COMUNE DI MONTOPOLI IN VAL D'ARNO

PRIMO MONITORAGGIO E VARIANTE AL R.U. PER CORREZIONE ERRORI E MODIFICHE DELLO ZONING – RIEQUILIBRIO DIMENSIONAMENTO TRA UTOE - OSSEVAZIONI PRESENTATE IN FASE DI PUBBLICAZIONE E CONTRODEDUZIONI

RELAZIONE TECNICA - ADDENDUM

Fig. 11: Corografia zoning della zona di via Vallecchia modificato in accoglimento dell'osservazione della Soc. FIDA S.r.l.

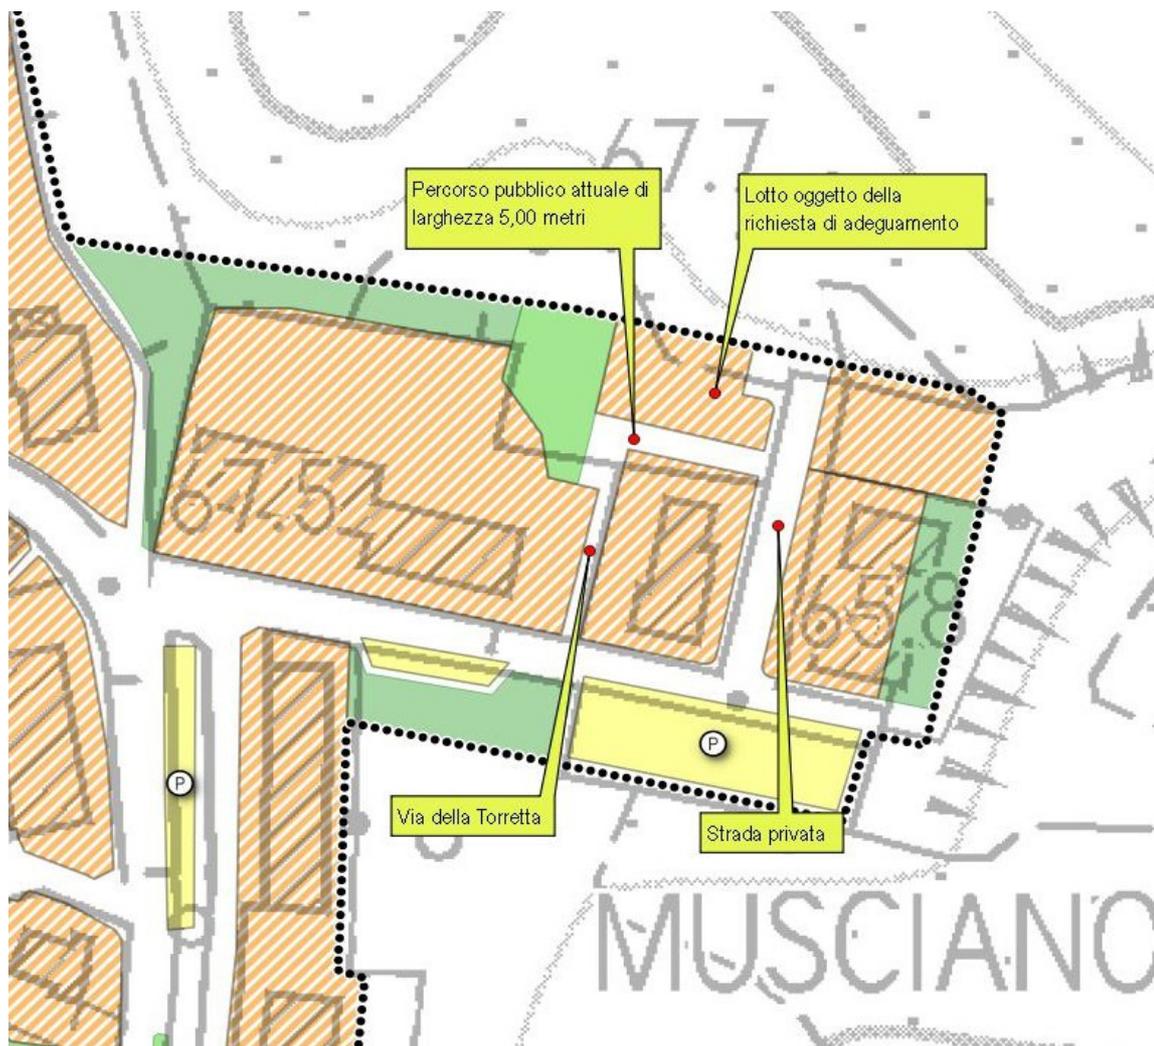
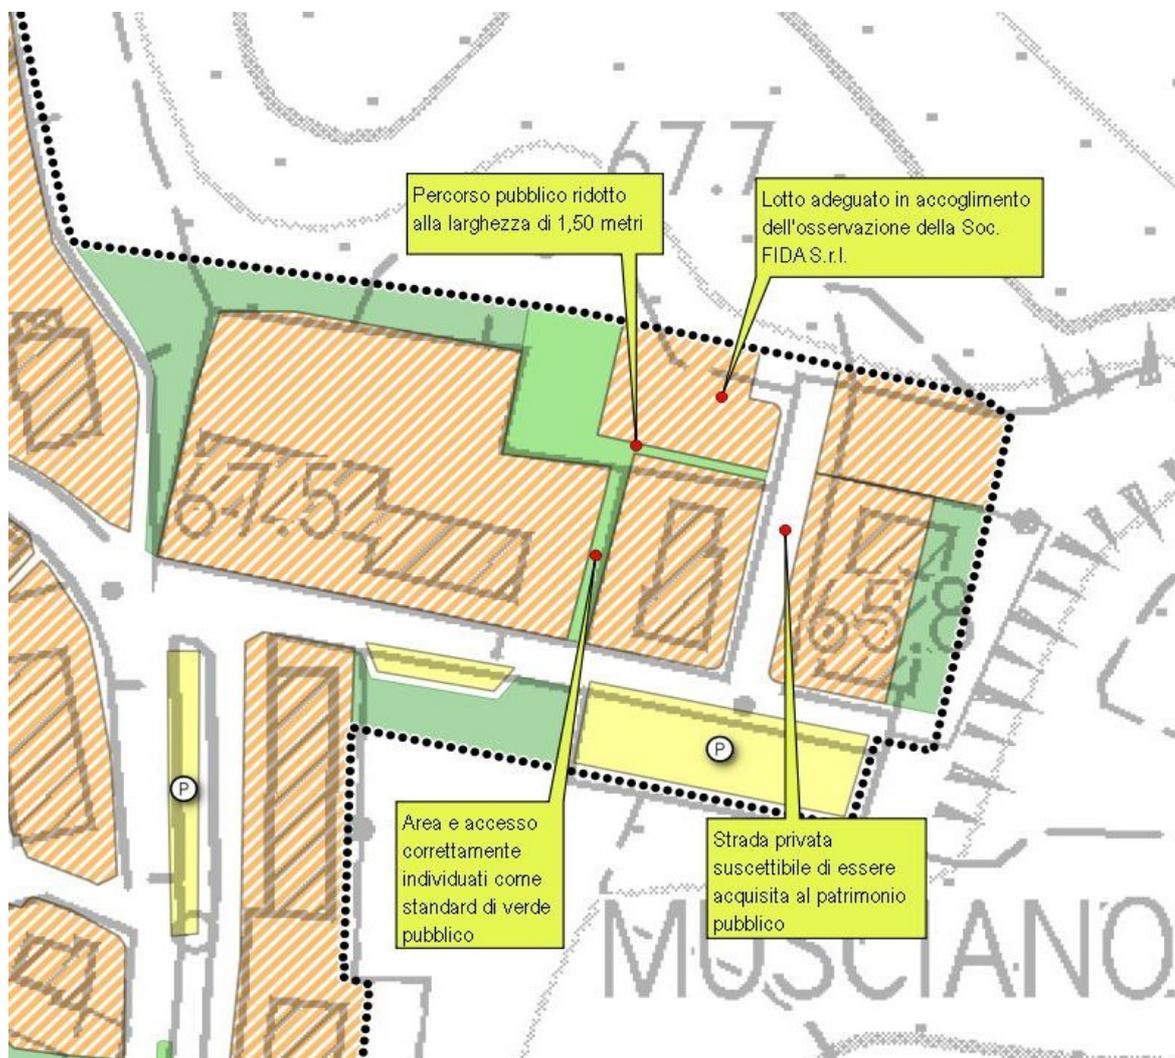
n. 6 – L'osservazione presentata dal sig. **Filippo Francioni**, quale rappresentante legale della “Società FIDA S.r.l.”, il 9 maggio 2023 **oltre il termine di pubblicazione**, concerne due lotti di

L'osservazione pone in evidenza come l'assetto complessivo dell'area risenta di una pianificazione non perfetta e oggi sicuramente suscettibile di adeguamento. In primo luogo emerge come il previsto percorso di 5 metri tra l'area pubblica e la strada privata sia dettato, con molta probabilità, dalla necessità di assicurare la manutenzione alla prima mediante il transito di veicoli altrimenti impossibile da via della Torretta che, inopinatamente, presenta arredi e servizi che impediscono il transito a veicoli. Senza contare, peraltro, come il “nuovo” idoneo percorso sbarchi su una strada privata, prevista in quanto tale e, quindi, suscettibile di passaggio pubblico solo mediante servitù da costituirvi.

Per quanto sopra, nell'ipotesi che con l'auspicato intervento edificatorio di completamento, l'osservante si faccia carico anche della realizzazione di tutte le opere e i lavori occorrenti per la sistemazione complessiva della zona, ivi compreso la già "offerta" cessione gratuita delle aree a ciò previste, **l'osservazione presenta contenuti tecnici che rendono possibile l'accoglimento**, con l'esclusione della riduzione della distanza dai confini che non può essere accolta in questa sede e potrà essere esaminata sotto altra forma e modalità, ove ne ricorrano le condizioni al momento della richiesta del titolo edilizio a edificare. L'accoglimento dell'osservazione consente anche di rettificare la geometria delle stesse aree pubbliche che presentano alcune lievi imprecisioni nello zoning, prima delle quali l'erronea indicazione di "strada" a spazi che sono standard di verde pubblico ancorché destinato a passaggio pedonale pavimentato; errore che, inoltre, ha indotto a denominare toponomasticamente come "via" un percorso che non ha tali caratteristiche e che potrà, con apposito procedimento e decisione ad hoc, essere trasferito all'attuale strada privata, ove sia acquisita al patrimonio pubblico come conviene ad una sistemazione urbanistica adeguata. Tutto come visibile nella figura 11.

Fig. 18: Corografia dell'area di campeggio come rappresentata nella variante al RU adottata

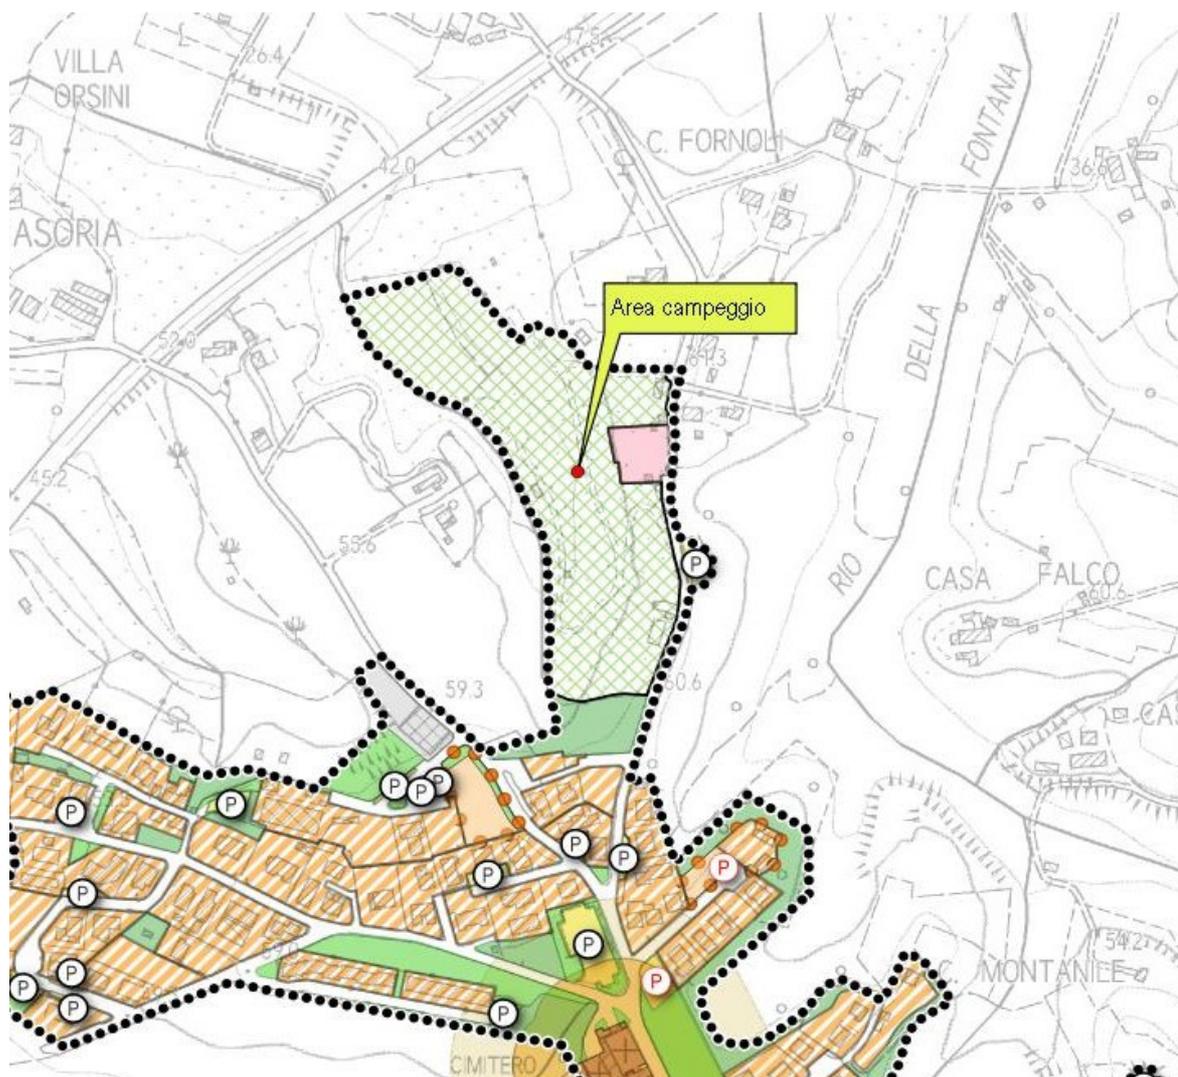
representante legale sig. William Kay Clark, il 5 giugno 2023 **oltre il termine di pubblicazione**, concerne una generica richiesta di cambiare la destinazione del terreno del campeggio, “da turistico a edificabile o turistico edificabile in pianta stabile (Hotel, residenza alberghiera, etc.), per un'eventuale altra destinazione d'uso” [N.d.A.].

Nell'osservare l'estrema genericità della richiesta, peraltro non suffragata da alcuna motivazione oggettiva, è opportuno anticipare come l'area di 40.500 m², dell'attuale campeggio di Montopoli al quale l'osservazione si riferisce, è stata individuata già negli strumenti previgenti e confermata anche nella variante adottata in virtù delle prerogative accordatele come capace di accogliere una potenziale, poi effettiva, domanda turistica di tipo “itinerante” gravitante nella zona. Già con le modifiche alle sole N.T.A. approvate nel 2019 (cfr. Del. C.C. n. 89/2019), anche con riferimento alla definizione e alle peculiarità previste dall'art.24 della L.R. n. 86/2016 recante il “Testo unico del sistema turistico regionale”, fu prevista anche una SE di 150 m² per agevolare le attività di supporto degli ospiti, quali somministrazione di alimenti e bevande, spacci di generi alimentari e locali per la loro cottura, per mezzo di realizzazioni che, nella prima stesura del regolamento urbanistico nel 2013 erano state inopinatamente vaghe e quantitativamente indefinite.

Proprio con questi presupposti, l'area è individuata in un contesto dalla forte impronta naturalistica, nella porzione Nord-Ovest della UTOE del capoluogo che non solo non presenta velleità di possibili trasformazioni ma che, per i contenuti stessi di un'area che possa definirsi “campeggio”, deve rimanere aliena da classici contesti edificatori. Peraltro, volendo considerare che l'accezione utilizzata dalla società osservante “*turistico edificabile in pianta stabile*” sia riferita alla possibilità di realizzare strutture con caratteristiche di durabilità nel tempo, ancora una volta si sottolinea come il quadro normativo vigente consente di attrezzare le piazzole non solo quasi alla stregua di un resede residenziale mediante siepi, staccionate, aiuole o altro con l'esclusione di qualsiasi pavimentazione artificiale, non solo esse devono essere accessibili alla viabilità interna del campeggio, ma nei villaggi turistici – quali quello in oggetto -le strutture permanentemente ancorate al suolo possono essere realizzate perfino con materiali edili, fermo restando la possibilità che siano facilmente rimosse, unitamente a tutte le utenze dei servizi, per il ripristino dello stato dei luoghi alle condizioni naturali originali, qualora venga meno la destinazione dell'area allo scopo ovvero la cessazione dell'attività (cfr. artt. 34 e 36 del D.G.P.R. n. 47/R/2017). Per tutto quanto considerato **non ci sono elementi tecnici per ritenere l'osservazione suscettibile di accoglimento.**

Fig. 26: Corografia di dettagli dello zoning di via Pirandello e via Fonda, nella UTOE n. 2, modificato con la variante adottata

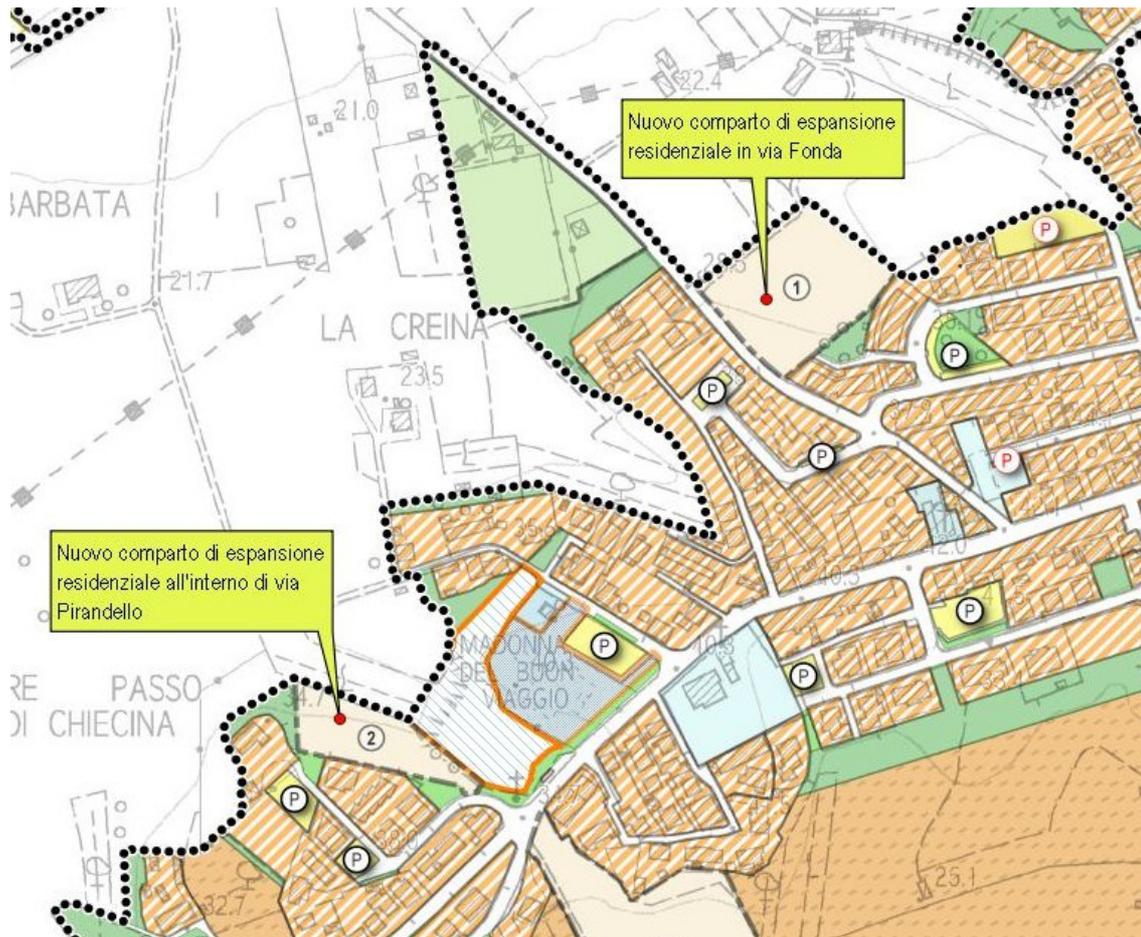
I contributi della **Direzione Urbanistica - Settore “Sistema Informativo e Pianificazione del Territorio”**, questo, partendo dalla presa d'atto del contenuto degli atti vigenti e dell'avvenuto avvio di formazione del nuovo PS e ricordando come il concorso della L.R. n. 65/2014 e il PIT/PPR abbiano definito un nuovo quadro strategico e metodologico per la pianificazione territoriale finalizzato a garantire uno sviluppo sostenibile delle trasformazioni territoriali e a salvaguardare e valorizzare il patrimonio territoriale, rimarca in primo luogo come il compito di definire il territorio urbanizzato assunto dagli strumenti urbanistici debba avvenire non in maniera formale, bensì mediante la definizione delle caratteristiche qualitative del territorio, e ritiene, quindi, che le previsioni ricadenti nel perimetro disegnato ai sensi dell'art. 224 della L.R. n. 65/2014 debbano essere valutate alla luce delle

Con riferimento alla figura 26, l'inserimento di **comparti di espansione residenziale in fregio a via Fonda e all'interno di via Pirandello (cfr. punti 2.2.3 e 2.2.4 della Relazione Tecnica)** così come le aree riportate nelle figure 29 e 30 rispettivamente per San Romano e per di Muscianello (cfr. punti 2.4.3 e 2.6.1 della Relazione Tecnica), intervengono in aree inserite nel RU vigente tra le cosiddette “aree agricole interne” e come tali suscettibili proprio di tali operazioni – mediante varianti disciplinate dalla legge – per quanto già previsto con l'originaria stesura proprio del RU vigente⁶. Nel più generale obiettivo di riordino della capacità edificatoria del PS anche tra UTOE diverse già ampiamente descritta e motivata nella Relazione Tecnica, l'inserimento di tali previsioni appare non solo contenuto ma anche necessario per consentire la realizzazione di standard pubblici necessari alle zone urbane all'interno altrimenti di difficile realizzazione per mera iniziativa pubblica.
